Zeitschrift: **Schweizerische Bauzeitung**

Heft 22

### Wettbewerb zu einem Bebauungsplan für Bahnhof- und Bubenbergplatz in Bern.

V. Preis (2500 Fr.), Entwurf Nr. 41. — Verfasser Losinger & Cie., Ingenieurbureau, Bern. — Lageplan 1 : 2000.

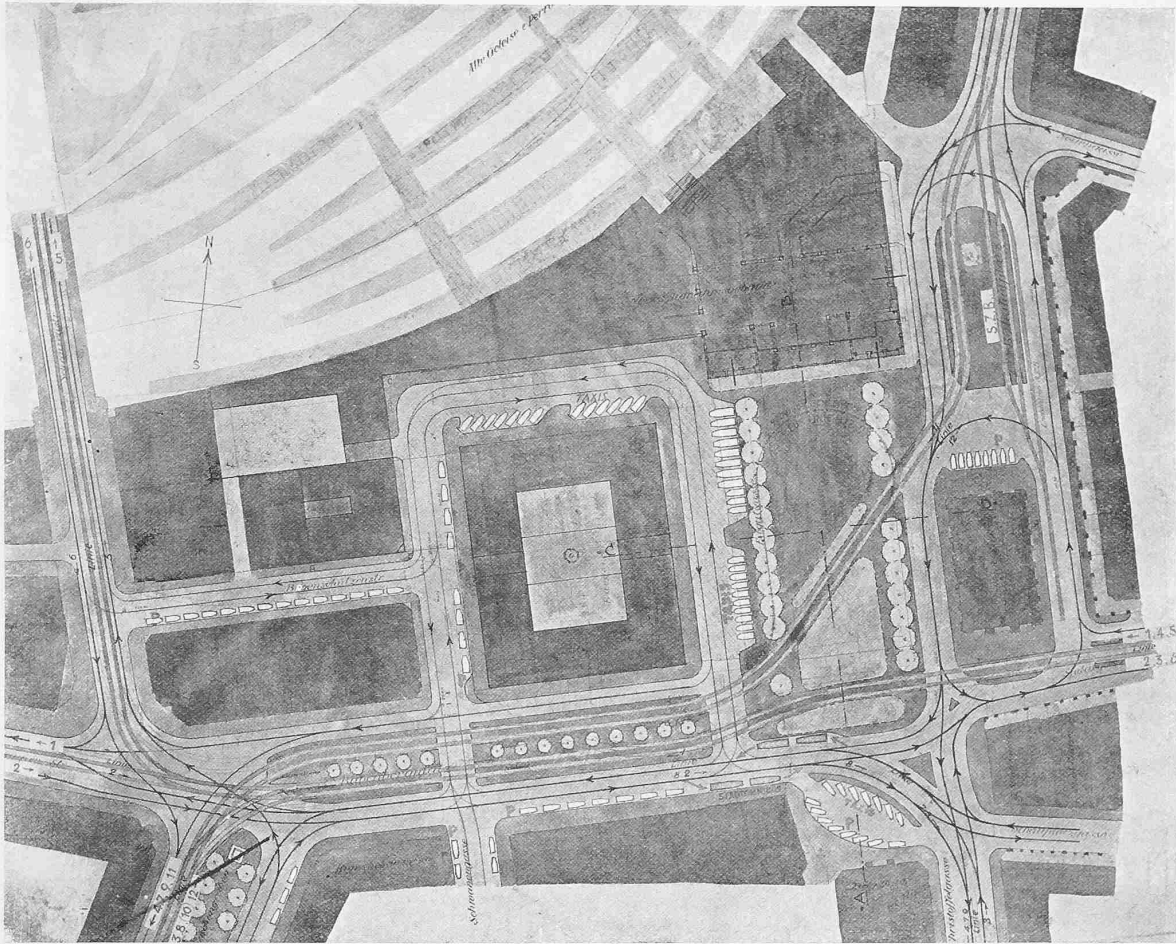
Nr. 41, „Aare“. Ein fleissig durchgearbeiteter Entwurf. Der Durchgangsverkehr West-Ost und Nord-Süd ist bezüglich Lage von Fahr- und Strassenbahn richtig durchgeführt. Dabei ist allerdings der NS-Verkehr sehr dicht am Eingang und auch am Ausgang des Bahnhofes vorbeigeführt. Der NS-Verkehr vom Bollwerk nach der Laupenstrasse an der Gepäckabfertigung vorbei ist falsch angelegt. Der Verfasser macht nun den interessanten Versuch, die Strassenbahnhaltestellen dicht an das Aufnahmegebäude anzulegen, indem er die S.S.B. über die grosse, dem Ausgang vorgelagerte Schutzinsel überleitet. Diese Lösung ist für den Nord-Süd-Verkehr nicht zu beanstanden, bringt aber für den Ost-West-Verkehr eine sehr grosse Schleife hinein, die wegen der beträchtlichen Verlängerung der Fahrten beanstandet werden muss. Trotz dieses grossen Aufwandes werden die betriebstechnischen Forderungen der S.S.B. nicht erfüllt. — Die Omnibushaltestellen an der grossen Perroninsel sind gut, vor der Gepäckabfertigung aber zu beanstanden.

VI. Preis (2000 Fr.), Entwurf Nr. 57. — Albert Bodmer, Ingenieur, und Harry Ziegler, Architekt, beide in Winterthur. — Lageplan 1 : 2000.

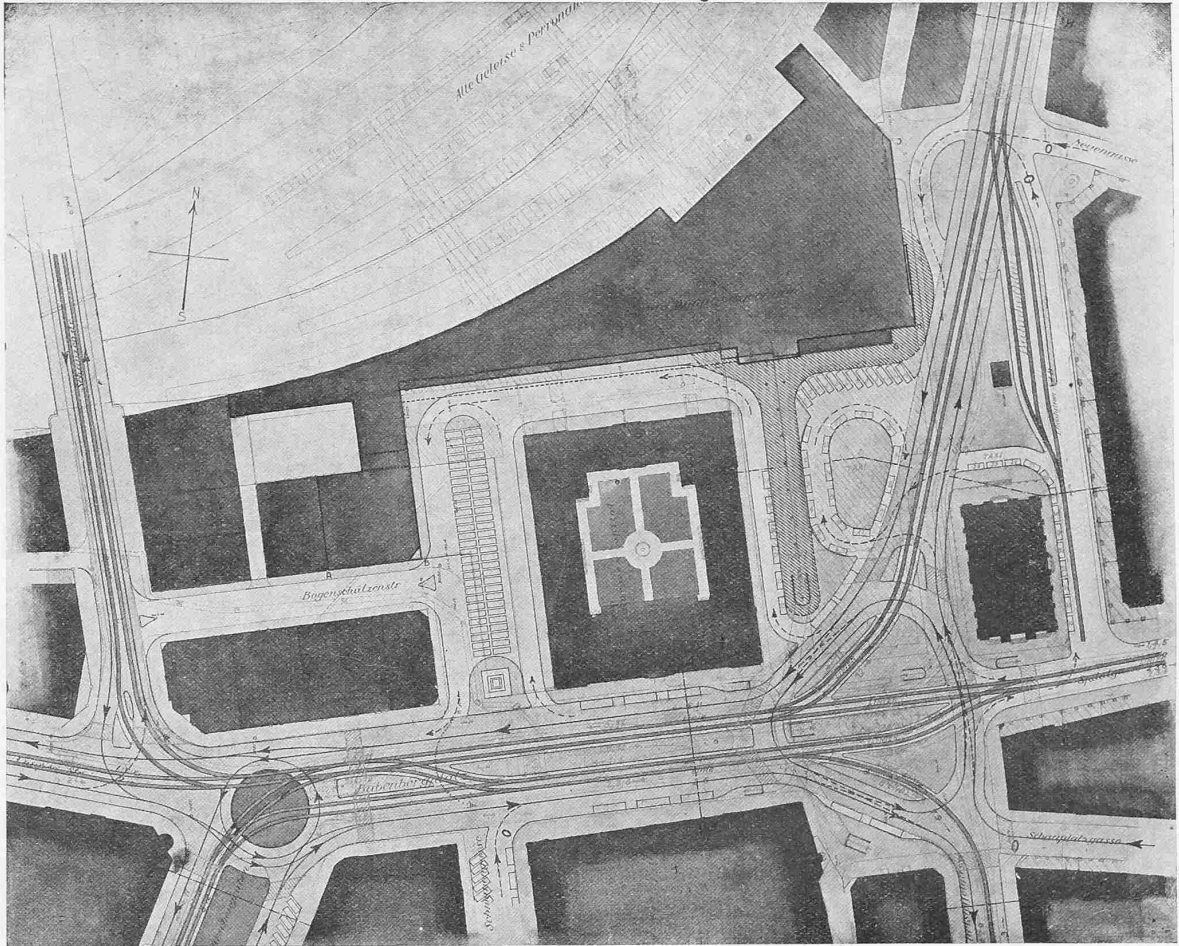
Dieses an sich interessante Projekt zeigt, dass das Näherheranführen der S.S.B. zum Bahnhof unter den vorliegenden Verhältnissen kaum eine verkehrstechnisch befriedigende Lösung ergeben kann.

Nr. 57, „Gordischer Knoten“. Der Durchgangsverkehr ist lediglich gut durchgeführt, aber zu beanstanden beim Schnittpunkt mit dem Ost-West-Verkehr. Ferner ist die Durchführung des Hauptdurchgangsverkehrs zwischen Kirche und Schweizerhof bei Beibehaltung der S.Z.B. unmöglich. Der Durchgangsverkehr auf dem Bubenbergplatz ist in beiden Richtungen der S.S.B. fehlerhaft, weil dadurch Kreuzungen entstehen. Der Verfasser hat diesen Vorschlag gemacht, um einen ganz grossen Zungenperron vom Aufnahmegebäude bis in den Bubenbergplatz hineinzuführen. Dieser grosse Perron wäre zweifellos günstig für die Haltestellen der S.S.B. und für den Fussgängerverkehr vom und zum Bahnhof, erschwert aber die richtige Führung des Verkehrs von Osten nach Westen auf der Nordseite des Bubenbergplatzes. Der Durchgangsverkehr Nord-Süd wird zu nahe am Eingang des Bahnhofes vorbei geführt. Die Loslösung des Verkehrs bei der Gepäckabfertigung ist annehmbar. — Die Parkplätze sind nicht ausreichend. Die angedeutete Schleife für den Strassenbahnverkehr ist in falscher Richtung angelegt. Die Haltestellen der Omnibusse, wie vorgeschlagen, sind zu beanstanden, weil die Strasse zu eng ist. Der Parkplatz vor der Eidg. Bank ist unzweckmässig.
